Nota Aclaratoria No. 1 al Proceso de Licitación Pública

**“CONSTRUCCION DE PASO A DESNIVEL BULEVAR FUERZAS ARMADAS – HATO DE EN MEDIO A LA ALTURA DEL CLIPER”, Con Código N° 2777
Licitación Pública Nacional No. LPuNO-07-AMDC-113-2020**

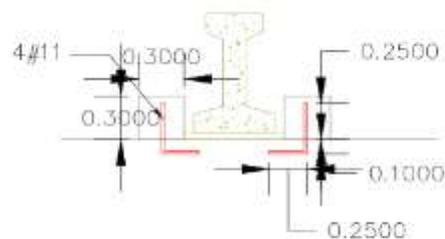
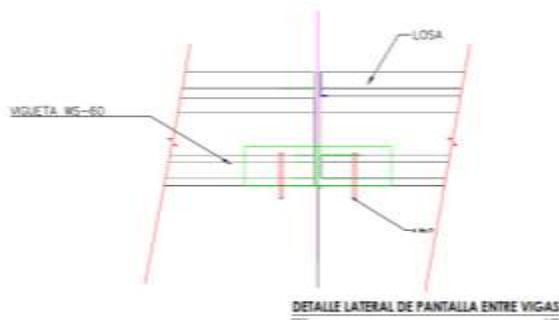
26. En planos muestran detalle de tapadera de concreto, pero en las especificaciones para tragantes de A.LI. indican tapadera de polietileno SARPH-0100, así como rejilla de 1x0.63x0.10 con marco metálico, ¿cuál se usará, la tapadera mostrada en planos o lo que indica las especificaciones?, si es esto último, proveer detalle de rejilla.

R/= La tapadera deberá ser de polietileno de acuerdo a la especificación técnica, el casquete armado con varilla #3 y #5

R/= Ver respuesta No. 25 de este documento.

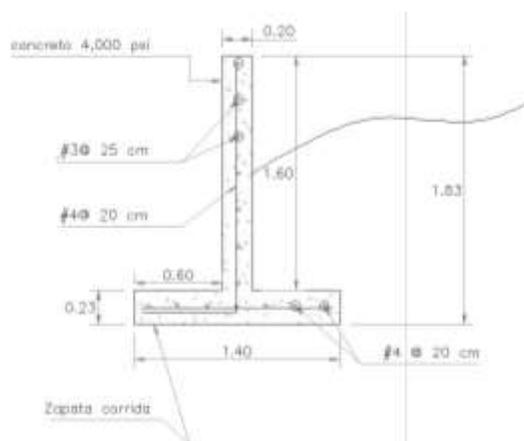
29. En el Componente SISTEMA HIDROSANITARIO del cuadro de cantidades se encuentra las actividades D.1 Excavación en Zanja y D.2 Relleno compactado con material selecto, no obstante, en la actividad D.7 Tubería HDPE de 15", se lee que debe incluirse la excavación y el relleno con material selecto. Favor aclarar si en la actividad D.7 debemos incluir la excavación y el relleno con material selecto.

R/= En la actividad D.7 se indica que el relleno con material selecto a considerar es hasta la corona del tubo, la actividad debe incluir la excavación para el tubo.

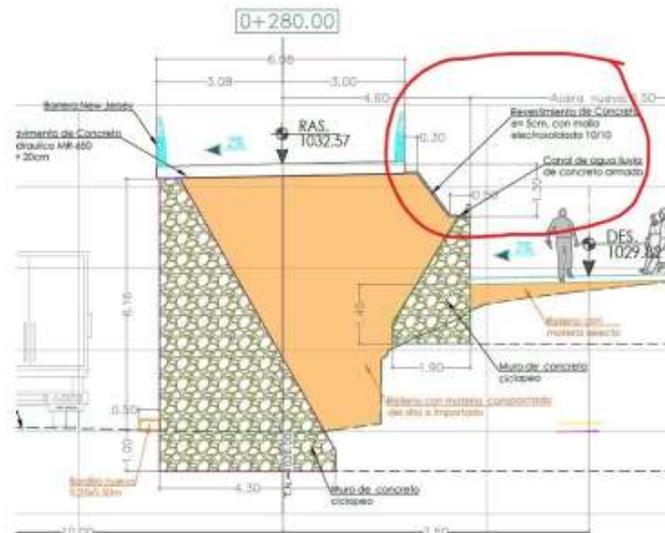
33. En Plano ES-30 "PLANOS DE SECCIONES", se muestra un Revestimiento de Concreto e=5cm, con malla electrosoldada 10/10 y Canal de Agua lluvia de concreto armado. Incluir estas actividades en los ítems de contrato asimismo suministrar el armado del Canal de Aguas Lluvias.

R/= Ver Enmienda No. 2, numerales No. 2 y 4.
